RESPUESTAS A LOS COMENTARIOS
DOCUMENTOS DE SELECCIÓN
CONVOCATORIA PÚBLICA UPME 09 – 2016

“SELECCIÓN DEL INVERSIONISTA QUE SE ENCARGUE DEL DISEÑO, ADQUISICIÓN DE LOS SUMINISTROS, CONSTRUCCIÓN, OPERACIÓN Y MANTENIMIENTO DE LAS LÍNEAS DE TRANSMISIÓN COPEY - CUESTECITAS 500 kV Y COPEY - FUNDACIÓN 220 kV”

Figura 1. Propuesta redistribución campos Subestación Cuestecitas 500 kV.

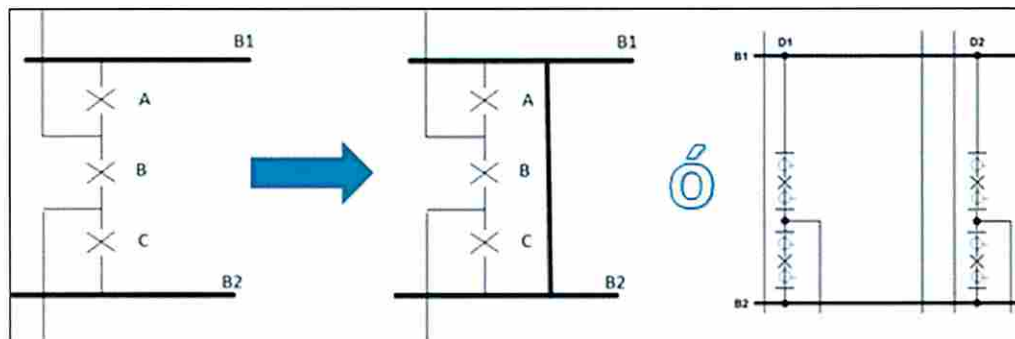
Cuestecitas 500 kV - construcción un solo diámetro: de acuerdo con experiencias anteriores, en donde se han evidenciado desventajas y dificultades técnicas, surgidas del hecho de que se cuente con un solo diámetro en una subestación, se solicita a la UPME modificar el alcance de las obras en la subestación Cuestecitas 500 kV, considerando una solución que implique la construcción de dos (2) diámetros incompletos (2/3 por diámetro) para tener una confiabilidad adecuada, ya que en la configuración actualmente definida se tendrían problemas operativos, considerando que ante la salida por falla o mantenimiento del corte central, la subestación completa saldría de servicio, lo anterior sin considerar que de no modificarse el alcance de las obras, la única manera de mantener operativa la subestación ante un mantenimiento del mencionado corte, es la de considerar usar uno de los espacios de reserva, construyendo obras civiles y estructuras para tender una templa que permita hacer un by-pass (ver Figura 1).

RESPUESTA 50. Se realiza ajuste mediante Adenda.

Figura 3. Área ampliada a 5 km para ubicación del predio Subestación Cuestecitas 500 kV.

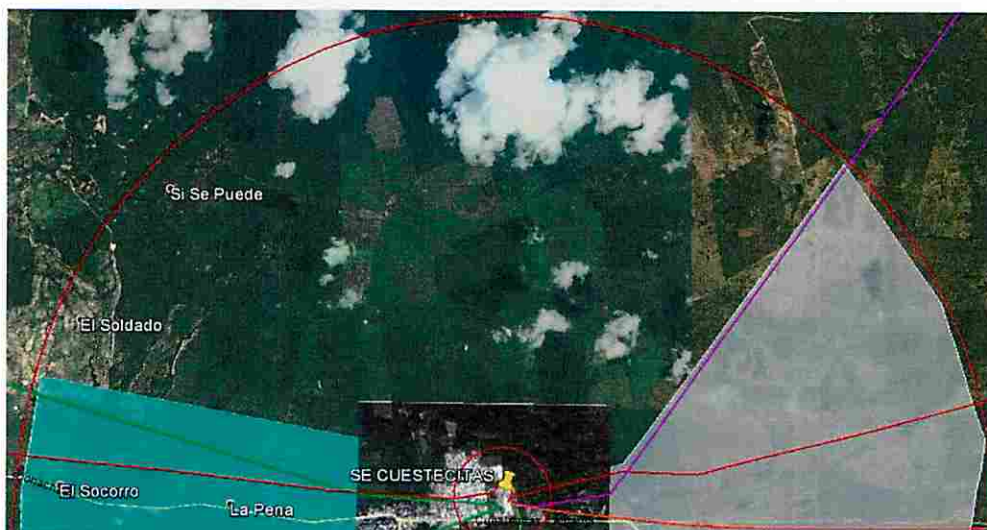
De acuerdo con lo anterior se evidencia que dentro del radio de 500 m, no existe un área disponible que sea suficiente para la realización del proyecto, igualmente las restricciones identificadas impiden salidas/llegadas limpias de las futuras líneas de 500 kV que ya están definidas (Proyecto Conexión Eólicas) y las adicionales que se puedan definir a futuro, quedando limitada cualquier ampliación futura.

Por lo expuesto anteriormente y de acuerdo con las verificaciones adelantadas por nuestro equipo de especialistas, solicitamos ampliar el radio de ejecución del proyecto a 5 km y modificar el alcance del proyecto para que se incluya una línea de 220 kV en doble circuito de aproximadamente 5 km (ver Figura 3), cada uno con capacidad mínima de 2000 A (caso similar al del proyecto UPME 03 2010 Chivor II – Norte 230 kV), con su respectivo barraje, bahías de línea y de transformación (Nueva Cuestecitas 220 kV), para conectar la existente subestación Cuestecitas 220 kV con la futura Subestación Cuestecitas 500 kV.

RESPUESTA 54. Se ajusta mediante adenda.
